Bydgoszcz, dnia 17.09.2021 r.

WZP.271.5.2021.E

Oznaczenie i numer postępowania: **„Wykonanie robót budowlanych polegających na termomodernizacji i przebudowie budynku Przedszkola nr 19 przy ul. Grunwaldzkiej 13 w Bydgoszczy” - WZP.271.5.2021.E**

Na podstawie art. 135 ust. 6 ustawy z dnia 11.09.2019r. Prawo zamówień publicznych (tekst jedn. Dz. U. z 2021 r., poz. 1129 ze zm.) Zamawiający przedstawia zadane pytania i udziela odpowiedzi:

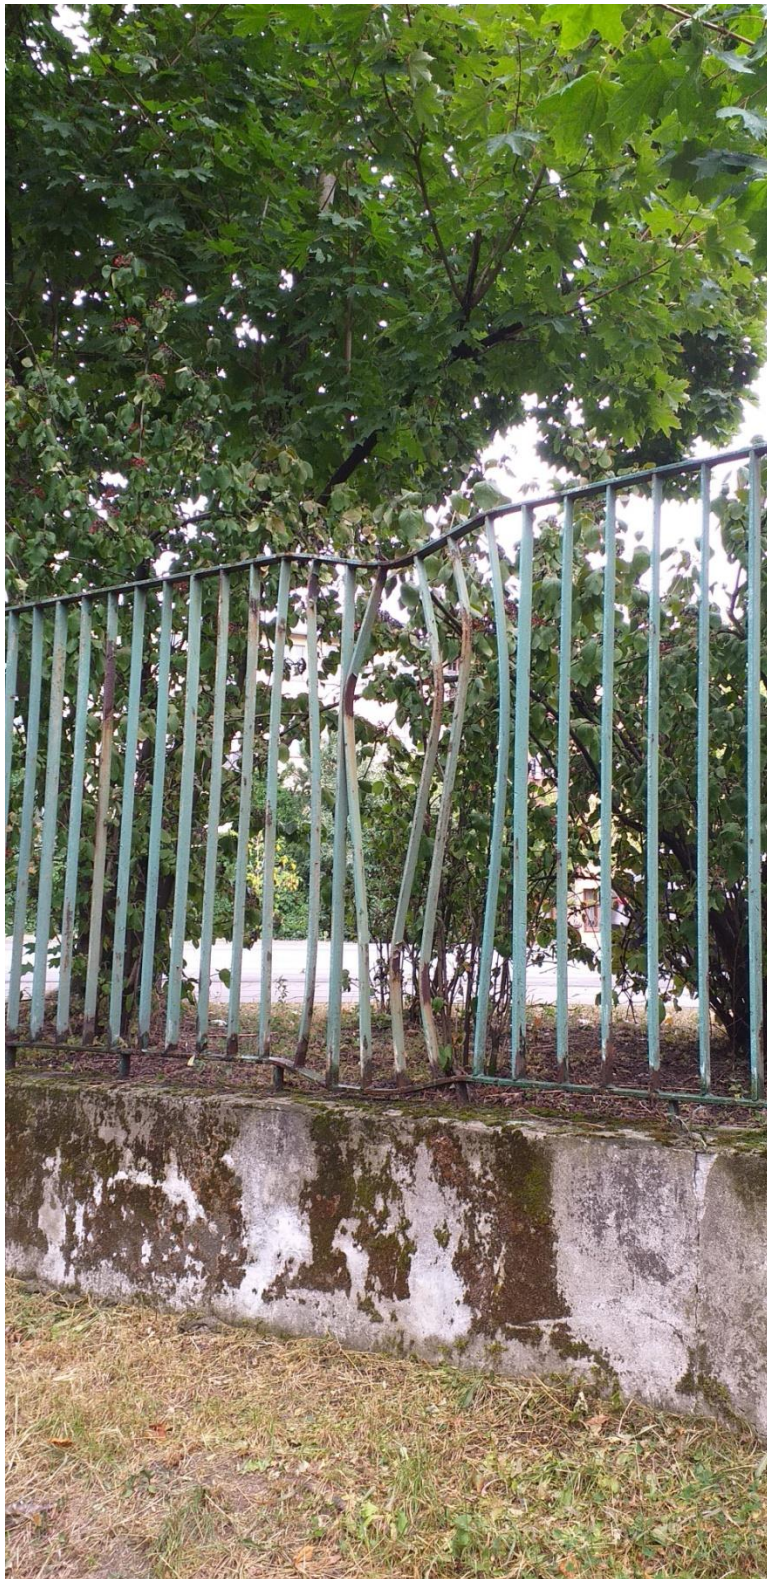
„Czy istniejące ogrodzenie podlega rozebraniu a jeśli tak to w jaki sposób jest wykonane (z jakich elementów się składa)?”

Ogrodzenie podlega całkowitej wymianie łącznie z bramą wjazdową oraz dwiema furtkami. Nowe ogrodzenie wraz z bramą i furtką od strony ul. Grunwaldzkiej oraz furtką od ul. Nakielskiej i Kanału Bydgoskiego należy wykonać zgodnie z linią granicy działki.

W załączeniu zdjęcia przedstawiające:

- bramę wjazdową

- stan ogrodzenia od strony ul. Nakielskiej

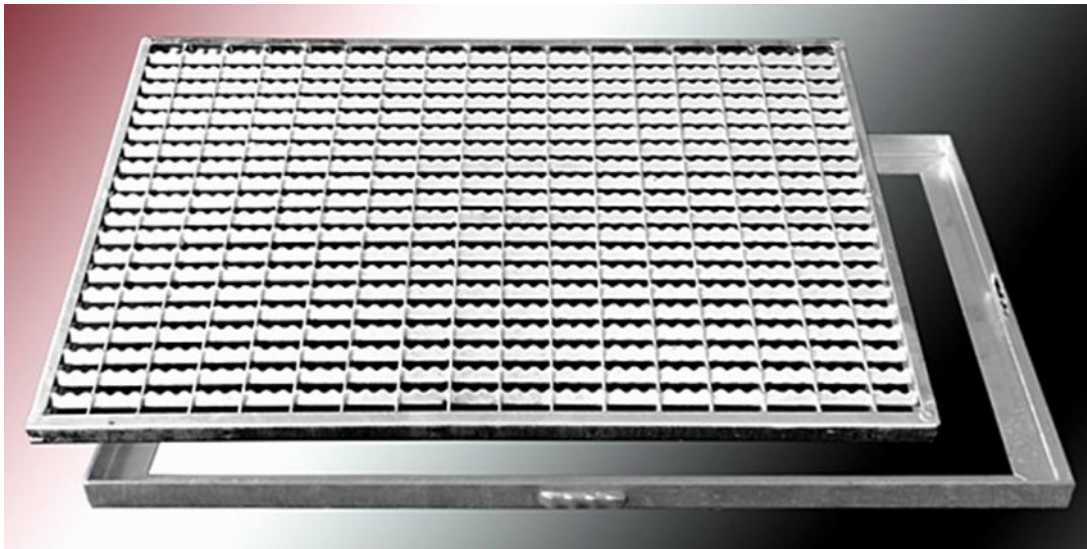
„Proszę o załączenie specyfikacji i wymiarów wycieraczek stalowych jakie należy zainstalować przed wejściami”.

Zastosować przed głównymi drzwiami wejściowymi do obiektu wycieraczkę stalową ocynkowaną o wymiarach 80 x 130 cm:

- montaż: wpuszczane w podłogę;
- ramka: kątownik, wysokość: 20mm;
- wkład wycieraczki: oczkowy, ząbkowany ocynkowany - wymiar oczka: 10x30mm; mata ażurowa.
